**OGGETTO:** PAUR ex D.Lgs. 152/2006 art. 27-bis e L.R. 10/2010 art. 73-bis, progetto di “Completamento oltre quota +43 della discarica per rifiuti speciali non pericolosi sita in loc. Porta nei Comuni di Montignoso (MS) e Pietrasanta (LU)”. Proponente: Programma Ambiente Apuane S.p.A. – **OSSERVAZIONI ex comma 4 articolo 27-bis DLgs 152/2006**

**Rapporto esistente tra innalzamento quota discarica – vicinanza centri abitati in relazione anche ai fattori climatici. “Studio Meteorologico”**

Foto colonna di polveri che fuoriesce dalla discarica in una giornata di vento  
(foto scattata da un abitante di Renella ).

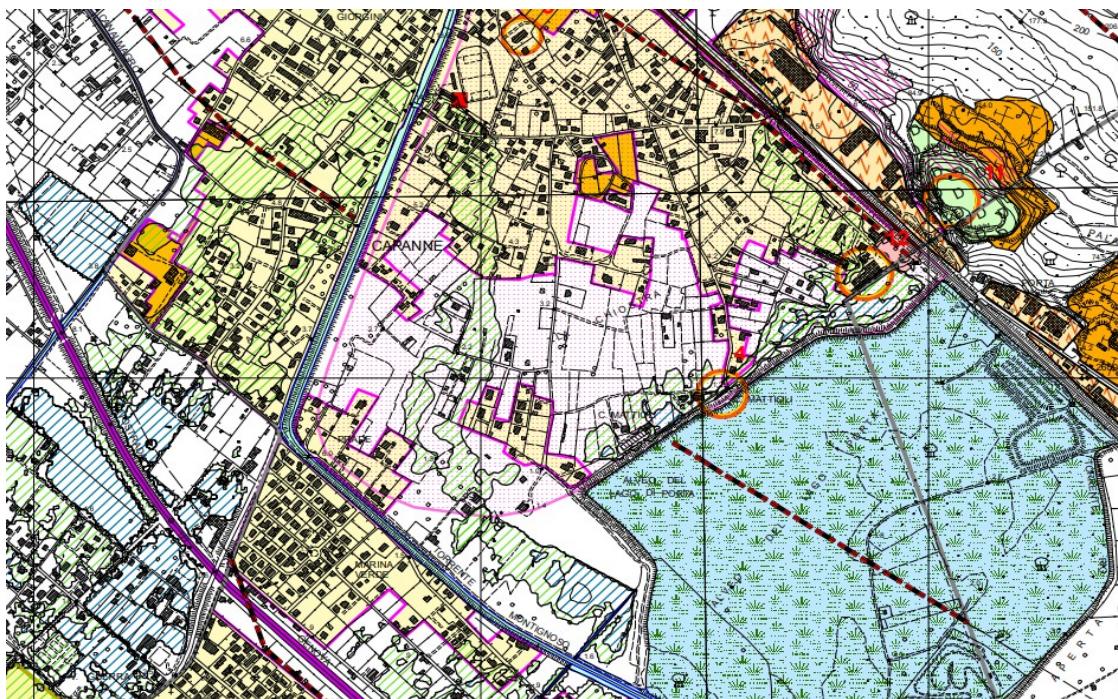
In questo modo, il vento, lambiti i cumuli delle sostanze “cosiddette non pericolose”, si carica delle stesse disperdendole nell’ambiente delle zone sopracitate e non solo....

Altro rischio che preoccupa i cittadini che vivono nella zone di Renella e Cervaiolo è la presenza di Amianto in discarica. Si assicura che è tutto impacchettato e manovrato con cura ma, specie nelle giornate ventose che peraltro sono molto frequenti, c’è da temere per il rischio della dispersione delle fibre di Amianto in atmosfera. Nelle legge regione Toscana 55/1997 si conferma la pericolosità dell’amianto anche in relazione ai siti di stoccaggio (DGR 378/2018 : Linee Guida sull’amianto punto 2.4)

Foto 1

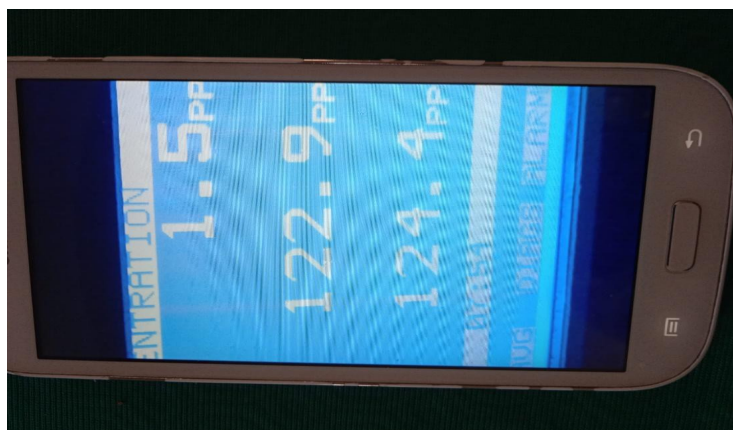
In tale studio sono stati analizzati solo i parametri dell'anidride solforosa (SO<sub>2</sub>), dell'acido solfidrico (H<sub>2</sub>S) e del CS, valori che in talune fasce orarie, specie al mattino, erano elevati in particolare il parametro dell'acido solfidrico (H<sub>2</sub>S) come si può notare dalla foto (1). In tale studio si rileva che non sono stati presi in considerazione i parametri degli inquinanti chimici presenti nella tipologia dei rifiuti apportati ed accumulati in discarica, tipo i composti rilevati nei vapori che fuoriescono dai camini di drenaggio.
